Commission économique pour l'Europe**Comité des transports intérieurs****Groupe de travail des transports de marchandises dangereuses****Réunion commune de la Commission d'experts du RID et
du Groupe de travail des transports de marchandises dangereuses**

Berne, 14-18 mars 2022

Citernes**Marquage des citernes dans lesquelles sont transportés
des gaz liquéfiés inflammables et qui sont équipées
de soupapes de sécurité****Communication de Liquid Gas Europe au nom du groupe de travail
du BLEVE*, **, *****

« 6.8.3.2.9.6 Marque relative aux soupapes de sécurité

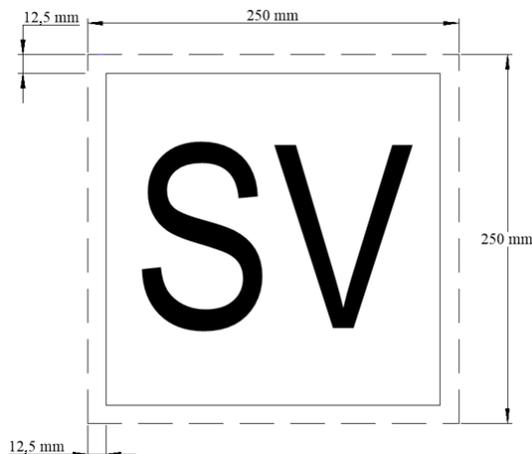
6.8.3.2.9.6.1 Les citernes équipées de soupapes de sécurité conformément au 6.8.3.2.9 doivent porter une marque conforme aux prescriptions des paragraphes 6.8.3.2.9.6.2 à 6.8.3.2.9.6.5.

6.8.3.2.9.6.2 La marque est constituée d'un carré blanc dont les dimensions minimales sont de 250 mm x 250 mm. La ligne noire à l'intérieur du carré doit être parallèle au bord extérieur de la marque et s'en trouver distante de 12,5 mm. Les lettres noires "SV" doivent avoir une hauteur minimale de 120 mm.

6.8.3.2.9.6.3

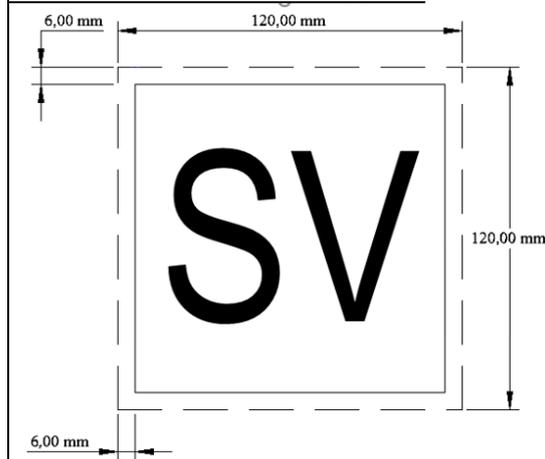
Pour les conteneurs-citernes d'une capacité inférieure à 1 500 litres, les dimensions minimales de la marque peuvent être réduites à 120 mm x 120 mm. La ligne noire à l'intérieur du carré doit être parallèle au bord extérieur de la marque et s'en trouver distante de 6 mm. Les lettres noires "SV" doivent avoir une hauteur minimale de 60 mm.
